**Dibattito pubblico**  
**Tratta Codogno - Piacenza**  
Raddoppio della linea Codogno - Cremona - Mantova

**Raddoppio della linea  
Codogno - Cremona - Mantova**

***CONTRIBUTO AL DIBATTITO***

**Paolo Capelli (9)**

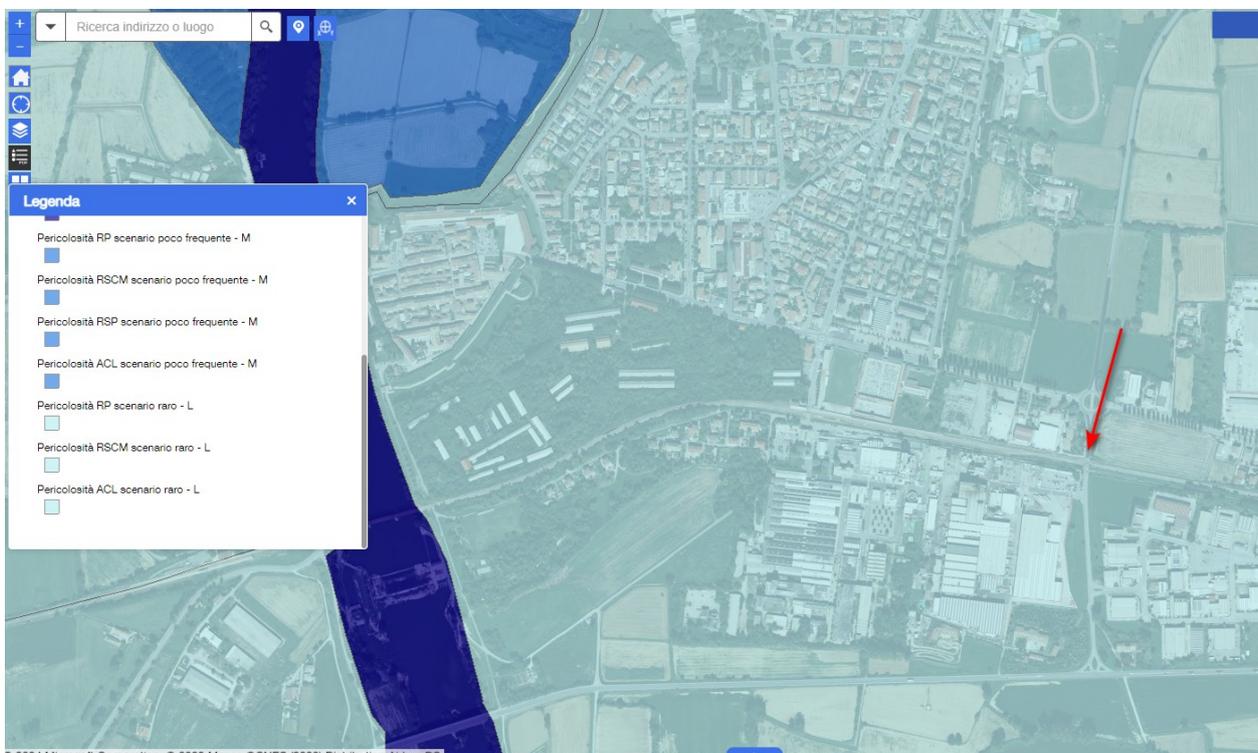
Premesso che la progettazione di opere di viabilità non è materia di cui sono esperto, nei vari incontri del dibattito pubblico è stato spiegato che la possibilità della costruzione di un sottopasso per la NV07 (attraversamento della ferrovia della SP84 a Pizzighettone) risulta essere non possibile per i vincoli legati al rischio alluvionale e al tempo di ritorno delle piene del fiume Po (più frequenti) sommato al tempo di ritorno delle piene del fiume Adda (più rare). Il PRGA infatti colloca la zona candidata al sottopasso in area con pericolosità bassa come da cartografia sottostante

Consultando lo stesso PRGA nell'area del comune di Cremona si nota che i due sottopassi ferroviari di via Brescia e via Persico (recentemente realizzati, tra il 2014-2015) sono stati costruiti in una zona dove la pericolosità è più elevata: media per via Persico e alta per via Brescia. La medesima considerazione vale anche per il livello di rischio: R2 per via Persico (pari a quello presente sul tracciato della SP84) ed R3 per via Brescia.

Vorrei quindi conoscere in cosa differisce la situazione della SP84 da quella di via Persico e via Brescia e sapere che tipo di considerazioni o misure di mitigazione del rischio hanno consentito un attraversamento della ferrovia con sottopasso in questi due casi sopra menzionati e per quale ragione non possono essere utilizzate anche per la NV07 prevista per il progetto di raddoppio.
